**Avis délibéré de la mission régionale d'Autorité
environnementale pour les cadrages préalables des
projets de tramway T9 et T10, portés par le Sytral, sur les
communes de Villeurbanne, Vaulx-en-Velin, et Vénissieux,
Saint-Fons, Lyon (69)**

**Avis n° 2021-ARA-AP-1198 et 2021-
ARA-AP-1201**

Avis délibéré le 28 septembre 2021

Figure 4: PAC Transport matières dangereuses - Source : dossier de concertation

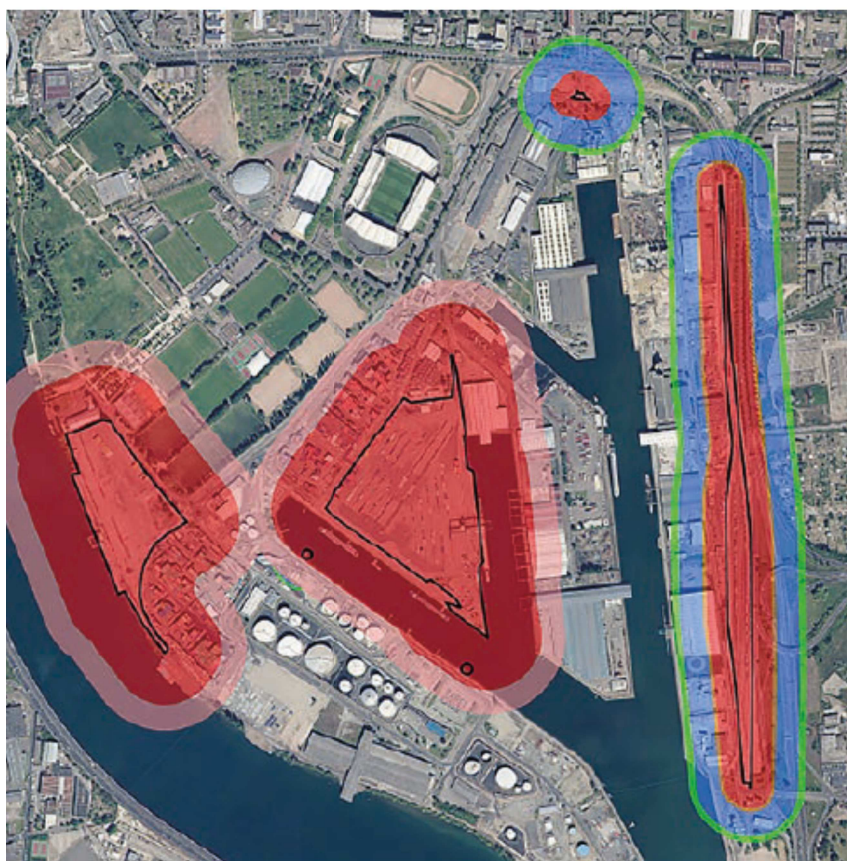
Le tracé proposé par le Sytral traverse le périmètre du porter-à-connaissance « infrastructures de transport de matières dangereuses » du Port de Lyon Édouard Herriot établi par l'État en 2018 et modifié en juin 2019. Le tracé intersecte un secteur de risques du porter-à-connaissance boulevard Tony Garnier au niveau de la rue de Gerland. Le tracé proposé traverse les zones bleue et verte de ce secteur tandis qu'une station est potentiellement envisagée en zone rouge foncé. L'élaboration du porter-à-connaissance repose sur une instruction des phénomènes dangereux sortants du site et les zones d'effets associées. Il se traduit par un zonage et des prescriptions en matière d'urbanisme sans aucune prescription spécifique toutefois sur les infrastructures de transport pour lesquelles il renvoie à une analyse au cas par cas.

Le porteur de projet mentionne que le projet cherchera à ne pas aggraver la vulnérabilité et les rétentions de flux dans les secteurs identifiés par le porter à connaissance. Cette démonstration sera fournie par une étude de trafic.

Figure 5: Zones réglementaires du PPRT Vallée de la chimie -Source : [200512-note_pedagogique_pprt_vallée_de_la_chimie.pdf](#)

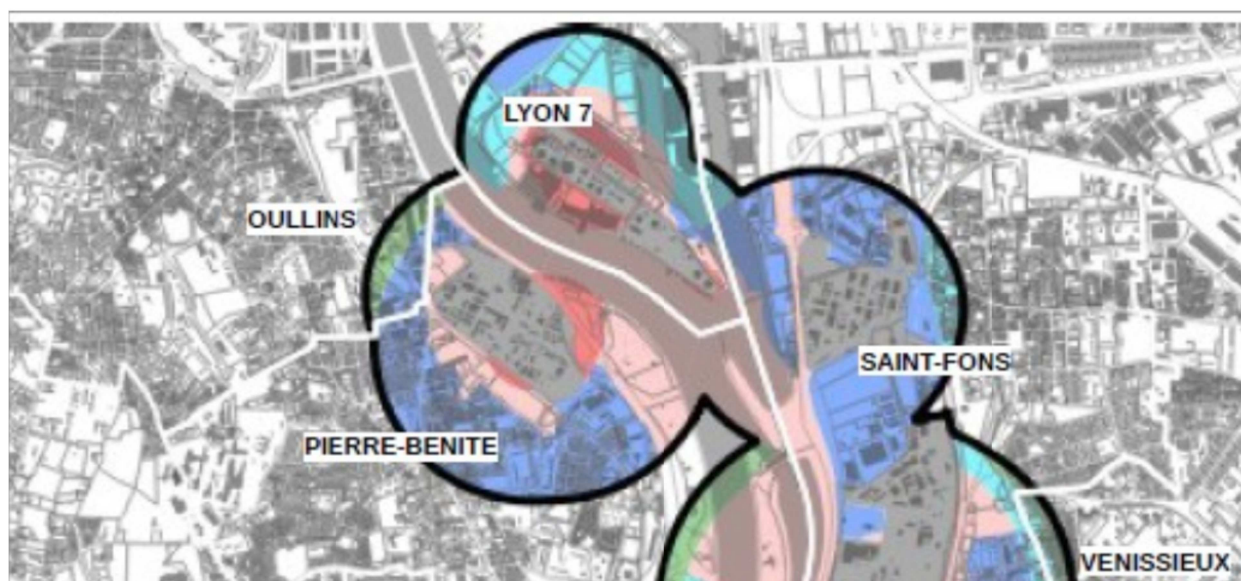
Le tracé proposé par le Sytral traverse le périmètre du plan de prévention des risques technologiques de la vallée de la chimie, approuvé le 19 octobre 2016. Le tracé traverse les zonages b, B2SF, B2 et B3 :

- en zone b, le règlement n'impose pas de restriction en matière de transport en commun ;
- en zone B2SF, B2 et B3, le règlement du PPRT autorise « l'aménagement des voies existantes ou de la création de voies nouvelles de circulation routières, ferroviaires, modes doux. », et ne permet pas en revanche la création de station, ce qui est bien retenu par le pétitionnaire (page 19 du dossier).

Les aléas associés les plus importants sont situés sur la rue Marcel Sembat, avec pour origine du risque le site industriel Sud de Solvay Opérations. Les effets retenus, pour le secteur le plus sensible, pour les objectifs de performance, sont :

Compte tenu de cette situation en matière de risques, l'étude d'impact devra démontrer que les différents tracés étudiés, en amont du choix du tracé actuel, sont effectivement moins pertinents que le choix de tracé du tramway situé en secteur plan de prévention des risques technologiques (séquence éviter), au regard des enjeux environnementaux, dont celui du risque.

Figure 6: Dignes du canal de Jonage - Source : Siouh/DREAL

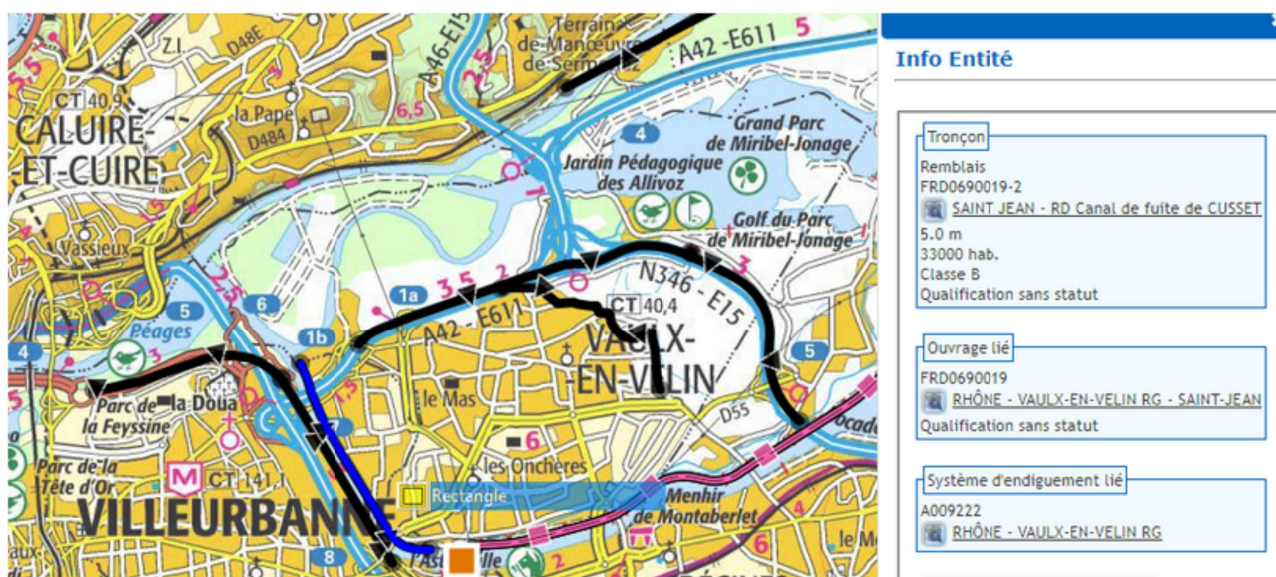
Les systèmes d'endiguement de Villeurbanne et de Vaulx-en-Velin sont traversés par le projet T9. L'évaluation environnementale devra montrer que les ouvrages T9 tant au regard de leurs caractéristiques, de leur implantation que de leur réalisation, ont un impact hydraulique faible, tant du point de vue des capacités d'écoulement que des capacités d'expansion des crues, à la recherche de la plus grande transparence hydraulique.

Il conviendra de veiller à la bonne articulation de ce projet avec la reconstruction de la digue Saint-Jean en rive droite du canal de Jonage.

La métropole a réalisé un modèle hydraulique dans le cadre de ses demandes d'autorisation des systèmes d'endiguement de Vaulx-en-Velin et Villeurbanne contre les crues du Rhône : les résultats de ce modèle, validé à travers l'instruction des études de dangers afférentes, devront être pris en compte pour la modélisation hydraulique relative aux nouveaux franchissements à créer, en particulier celui du canal de Jonage.

En cas de modification substantielle de la digue, une étude de danger sera nécessaire.
